# サービスキャンペーン通知書

通知者の氏名 フォルクスワーゲン グループ ジャパン株式会社

## 改善箇所説明図

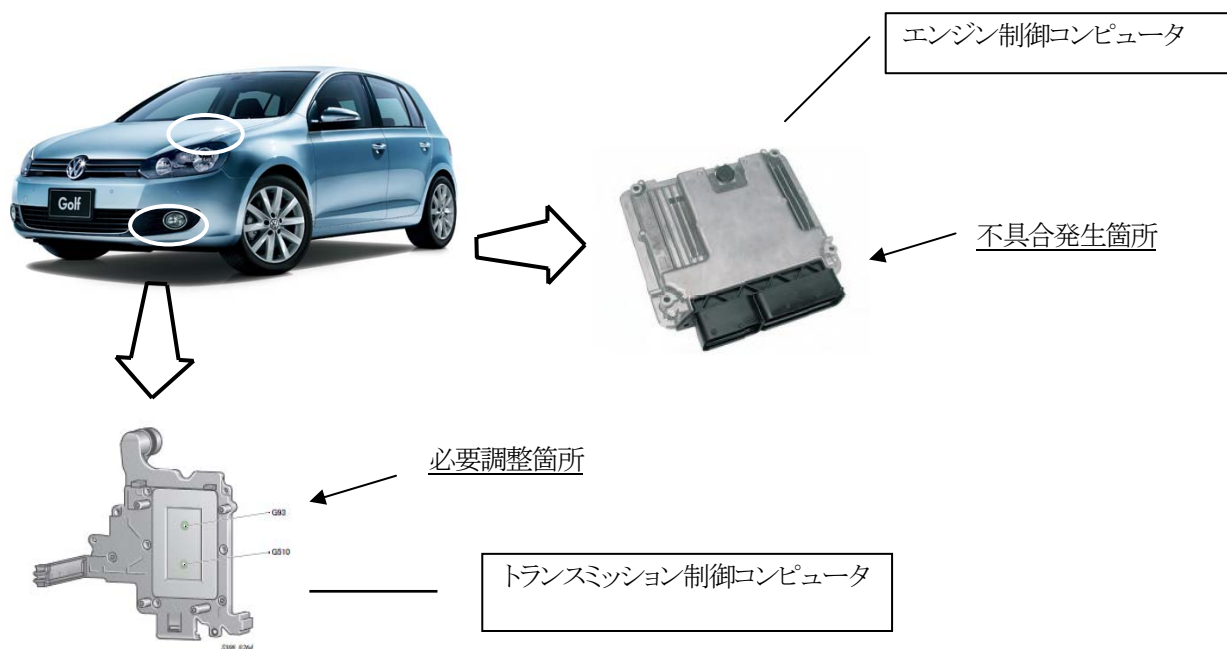
エンジン制御コンピュータのプログラムが不適切なため、高温多湿かつエアコン作動時に、低速走行からアクセルペダルを放し減速すると、エンジンが停止することがある。なお、いずれの場合もエンジンの再始動は直ちに可能である。

全車両、エンジン制御プログラムの番号及び、トランスミッション制御プログラムの番号を点検し、対象となるものは制御プログラムを書き換える。

識別: キャンペーンステッカーに「24S8/24S9、日付(西暦・月・日の順)、ワークショップスタンプ」を記入し、スペアタイヤ収納部左側面に貼りつける。
